SOLICITAÇÃO DE PROPOSTA DE CONSTRUÇÃO E AMPLIAÇÃO DO INSTITUTO JOSÉ FROTA

RELATÓRIO: 002/2016 - CENOR

PROCESSO: Nº 3880/2016 – SEUMA

INTERESSADO: SECRETARIA DE INFRAESTRUTURA

A PROPOSTA

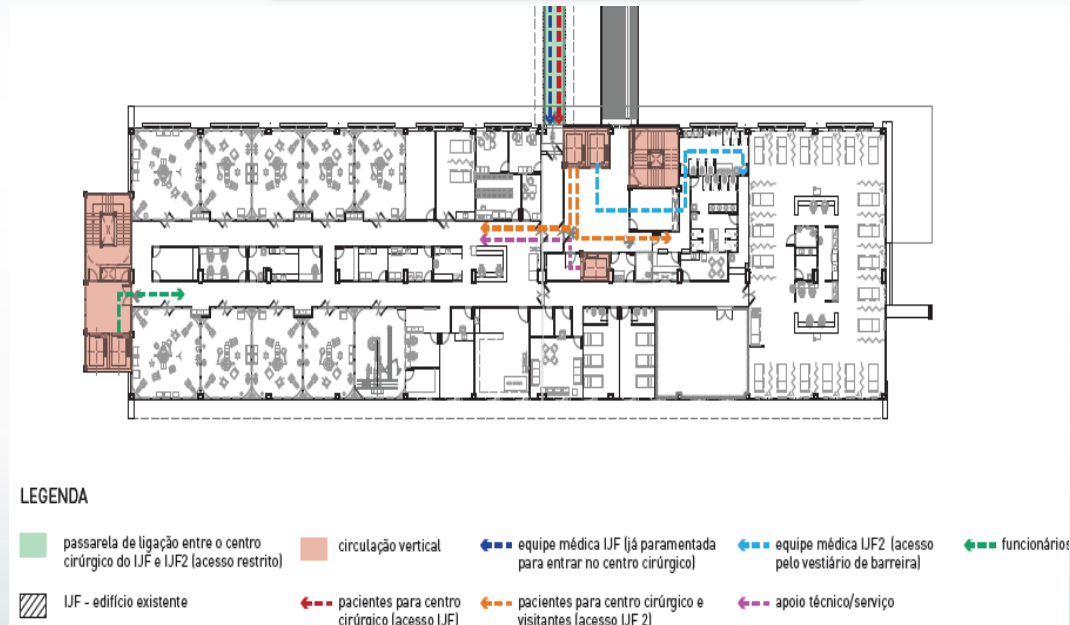
A edificação proposta possui quatro pavimentos mais dois subsolos para estacionamento e o partido arquitetônico considerou parâmetros da AUP - Centro, em função de sua localização nos limites desta Zona considerando, ainda a sua interligação com o edifício existente, beneficiando-se do que dispõe a Lei nº 10.335/15 (Outorga Onerosa de Alteração de Uso).

A PROPOSTA

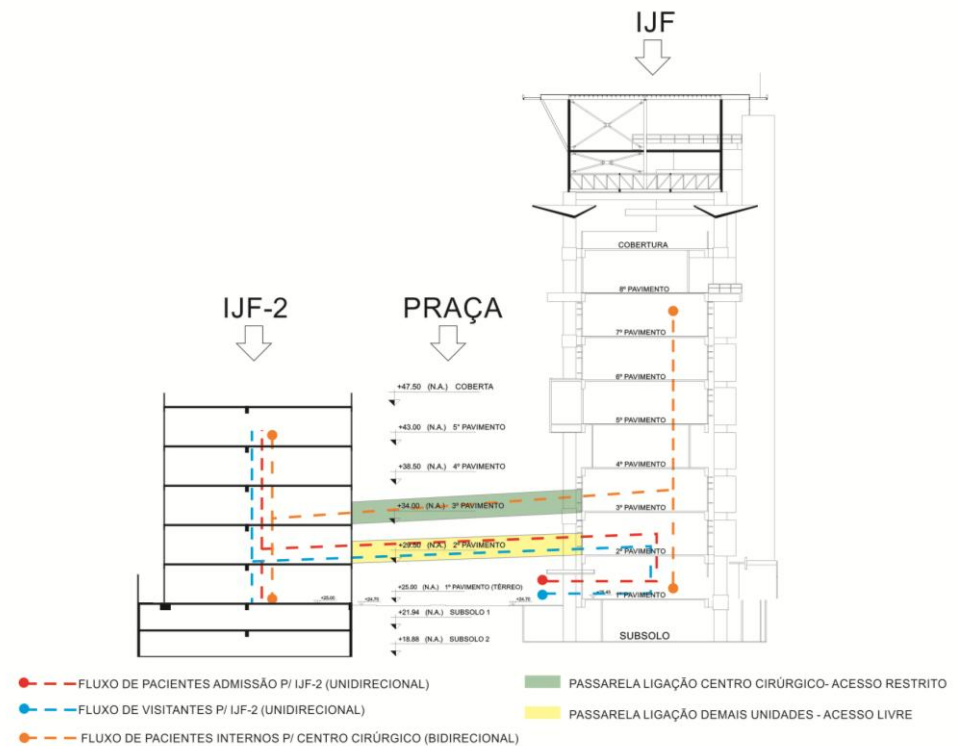
A proposta prevê interligação entre blocos por meio de duas rampas.

A primeira localizada no segundo piso para acesso livre e responsável pelos fluxos gerais (pacientes, visitantes e todas as atividades de apoio técnico e logístico necessários)

A outra ligação, localizada no terceiro piso tem acesso restrito (exclusivo para pacientes entre os centros cirúrgicos e tratamento intensivo)

No que se refere às passagens entre blocos atendem aos parâmetros estabelecidos, em estudos desenvolvidos nesta CENOR/COURB, para regulamentação de solução construtiva de ligações elevadas entre blocos.
